# Shearwater Teric 固件发行说明

第22版 2021年12月20日

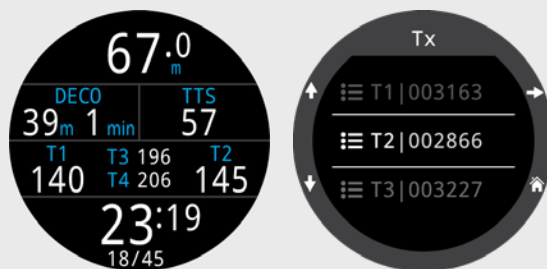
新

现支持多达4个无线气体整合（AI）气瓶。Shearwater建议当使用的传感器数量超过2个时，使用Swift传感器，以避免通信信道冲突。

AI的设置菜单经过重构，可配置4个传感器。

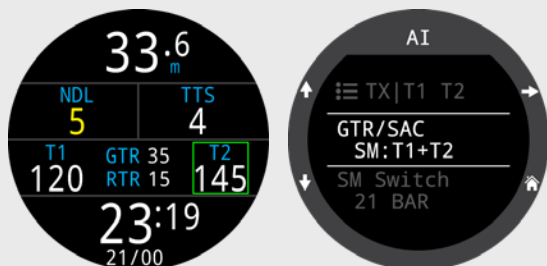
添加了侧挂模式。

侧挂模式的差异包括：

- 提示更换气瓶的提醒指示器。
- SAC和GTR的计算是基于两个气瓶的总气体量。气瓶大小必须相同。

添加了一个RTR（剩余的冗余时间）显示选项。这是仅对压力较低的一个气瓶计算的GTR（即假设压力较高气瓶丢失情况下的GTR）。

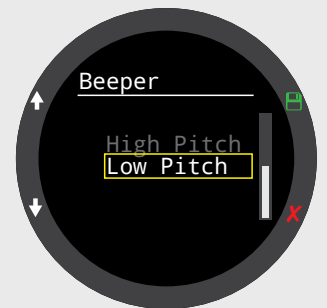
新

翻译版本。当前可用版本：

- 繁體中文 (繁体中文)
- 简体中文 (简体中文)
- 日本語 (日文)
- Español (西班牙文)
- 后续准备好后将添加其他语言版本

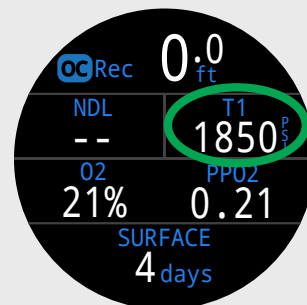
改进

在OC Rec标准布局中，可使用备用显示替代TTS的显示位置（右上）。
